**Техническое заключение
о невозможности выполнения
мер для обеспечения доступа инвалидов
(на основании обследования доступности объекта для инвалидов и МГН)**

**Муниципальное бюджетное дошкольное образовательное учреждение
Детский сад № 19 «Казачок»
муниципального образования город-курорт Анапа
г.-к. Анапа, с. Сукко, ул. Желанная, д. 5**

Вход на территорию.

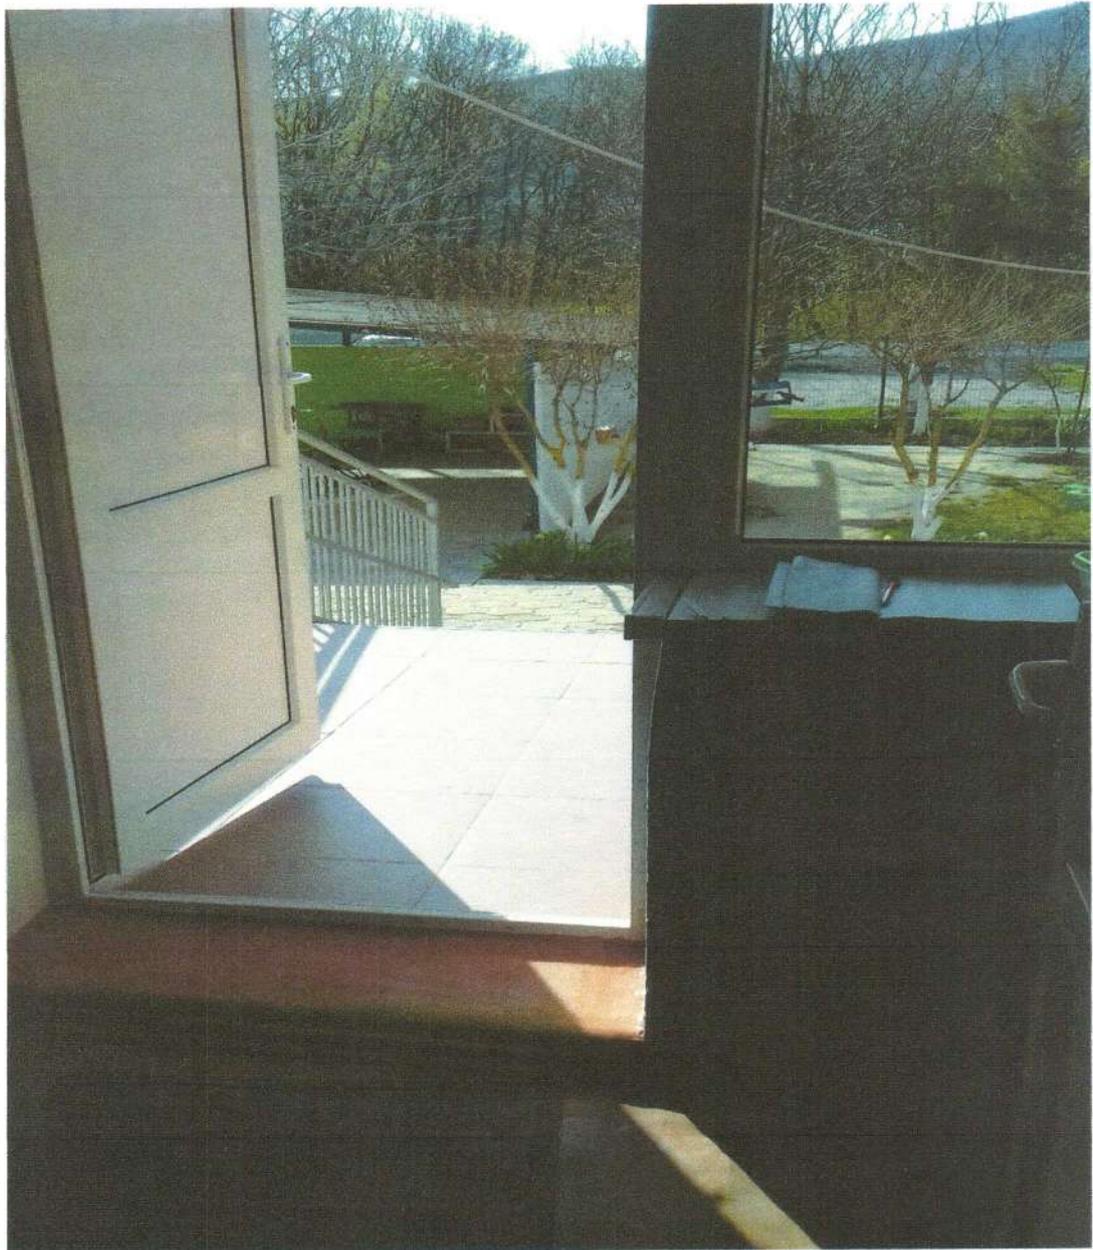
- Калитка на входе на территорию имеет ширину в свету - менее 90 см. (вместо норматива – не менее 90 см.). Кроме того высота порога калитки превышает 0,014 м.

- Лестница на входе так же должна быть оборудована поручнями с учетом технических требований к опорным стационарным устройствам по ГОСТ Р 51261 (по краям лестницы и разделительный поручень при ширине лестницы более 4 м.);

- поверхность крыльца при входе должны иметь антискользящее покрытие и быть шероховатой;
